# SERVICE BULLETIN

## AUSTAUSCH DER SCHEIBE TNR. 944072 (MAGNETNABE) FÜR ROTAX<sup>®</sup> MOTOR TYPE 912 UND 914 (SERIE)

**SB-912-058UL**

**SB-914-041UL**

**BILD 1**

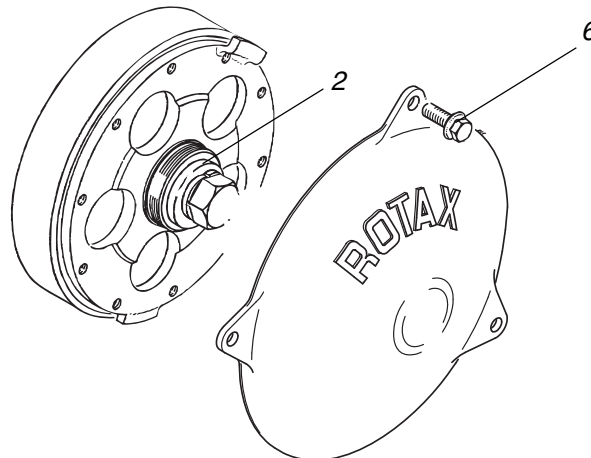
Siehe dazu Bild 1.

1. Zünderdeckel (1) abbauen.
2. Kurbelwelle fixieren gemäß entsprechendem Wartungshandbuch (Line).
3. Demontage der Sk-Schraube (4) gemäß entsprechendem Wartungshandbuch (Heavy).

■ ACHTUNG Sollte sich die Magnetnabe während der Demontage lösen bzw. bei Unklarheiten, so ist die Magnetnabe gemäß entsprechendem Wartungshandbuch zu demontieren, zu reinigen und wieder zu montieren. Das Anzugsdrehmoment der Sk-Schraube beträgt in diesem Fall 45 Nm +180° Drehwinkel.

4. Montage der Sk-Schraube (4). **Anzugsdrehmoment 120 Nm.**

■ ACHTUNG: Bei der Montage ist die neue Scheibe (2) TNr. 944072 zu verwenden.

5. Kurbelwellenfixierung lösen gemäß entsprechendem Wartungshandbuch.
6. Geberspalt kontrollieren, gegebenenfalls erneuern gemäß entsprechendem Wartungshandbuch.
7. Zünderdeckel (1) montieren. Sk-Schrauben (6) mit Loctite 221 sichern.  
Anzugsdrehmoment 5 Nm.
